LA TABLATOU

INFORMATION PRODUIT N° 08407

Concerne : Stabilité

Vue de l'intérieur

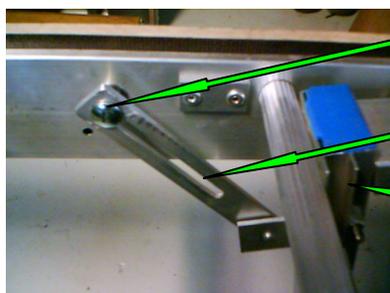
Amélioration : Une bride articulée circulant sur un axe fileté traversant le flanc de la table est rivetée sur les piétements côté poignée
L'axe fileté traversant le flanc de la table est solidaire d'un bouton moleté prisonnier, permettant par simple action de vissage l'immobilisation des piétements.

Nota : Pour une stabilité parfaite, il est conseillé d'ouvrir les piétements au maximum avant le serrage des boutons moletés.

Dévisser les boutons moletés **AVANT** de replier les piétements de la table et les laisser dévissés pendant son transport
